CTP Architectes Ordre des Architectes LR° S01312					<b>PV</b>	
COMPTRE RENDU N° 34						
<b>Date de la visite :</b>				Mardi 09/05/2022	<b>34</b>	
P1	<b>Maître d'ouvrage :</b> PALAVAS-LES-FLOTS 00					
<b>Adresse :</b> 16 Boulevard Maréchal Joffre 34250 PALAVAS-LES-FLOTS						
<b>Opération :</b> ELEVATION DE LA CAPITAINERIE						
<b>Adresse :</b> Port de plaisance de Palavas-les-Flots						
<b>Marché n° :</b> 21POR06						
Maîtrise d'Ouvrage :		MAIL	TELEPHONE			
Représenté par,	Mr Gabaudan	<a href="mailto:dga@palavaslesflots.com">dga@palavaslesflots.com</a>	06 79 54 65 60	<b>CONVOCACTION n°35</b>	<b>Abs*</b>	
	Mr Jeanjean	<a href="mailto:portdepalavas@palavaslesflots.com">portdepalavas@palavaslesflots.com</a>	06 09 08 29 89			
	Mme Olivier	<a href="mailto:audrey.olivier@palavaslesflots.com">audrey.olivier@palavaslesflots.com</a>	06 43 49 95 04			
<b>Architecte :</b>	Mr Cascales	<a href="mailto:cascales@architectes.org">cascales@architectes.org</a>	06 09 71 23 25

TRAVAUX Semaine n°25 :	du 02 au 06 mai 2022 / Semaine n°18-2022
------------------------	--

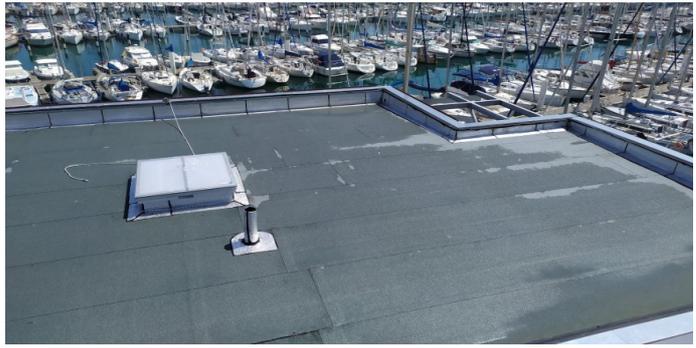
01 ► Redimensionnement trémie [niveau Yacht-club]

02 ► Retour du porche d'entrée incomplet avec obturation [SPS n°27], carottage DEP.02

03 ► Test d'étanchéité sur bac (R+2) & absence de couvercle sur sortie vmc.
